## **LEIRFOSSVEGEN 43**

### **UAVHENGIG KONTROLL VURDERING OMRÅDESTABILITET**

DOKUMENT NR.: 24128-RIG-01

Oppdrag: Leirfossvegen 43  
Dokument: Uavhengig kontroll vurdering områdestabilitet  
Kunde: Fossegrenda Bolig AS  
Oppdragsnummer: 24128  
Dokumenttype: Kontrollrapport  
Dokumentnummer: 24128-RIG-01  
Revisjon: 00

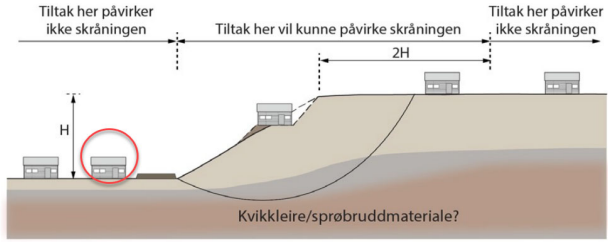
Kvalitetssikring iht. NVEs retningslinjer			
Nr.	Kontrollspørsmål	Status	Kommentar
3.11	Sprøhetsforhold for glideflater som berører kvikkleire inkludert?   <p>Figur 3.4 Terrengsnitt som viser prinsipp for når en skråning kan vurderes upåvirket av tiltaket (utenfor tiltakets influensområde).</p>	OK	Det er ikke antydning av kvikkleire i beregningsprofilene, selv om de foregår innen den utredede kvikkleiresonen "Tverreggen 197" med faregrad "middels". <b>Svar:</b> kvikkleire er ikke påvist med utførte undersøkelser på området. For å representere massene i skråningen, antas ADP-verdier imidlertid litt konservative på alle utførte beregninger. Vedlegget viser bare at tidligere grunnundersøkelser påviser at det er relativt fast tørrskorpe de øverste 5 m. Under er det usikkert hva det kan være, det er heller ingen ting som tyder på at berget (fjell) kommer høyere i terrenget på dette området. Når Trondheim kommune selv regner stabilitet i skråningen er underliggende masser tolket annerledes og på grunnlag av samme grunnundersøkelser får de en sikkerhetsfaktor på $F_c=1,3$ . Men det noteres at kravet er satt til 1,61 og det vil si at dere har tatt med sprøhetsforhold i kravet for sikkerhetsfaktor. Siden planlagte bygninger ikke har kjeller så bør det vurderes om tiltaket ligger utenfor influensområde. Det gjøres oppmerksom på om dere konkluderer at tiltaker er utenfor influensområdet vil kravet til sikkerhetsfaktor reduseres til: $F_{cu}>1.20$ og $F_{afi}>1.25$ . Dette er hensyntatt i siste versjon av dokumentet
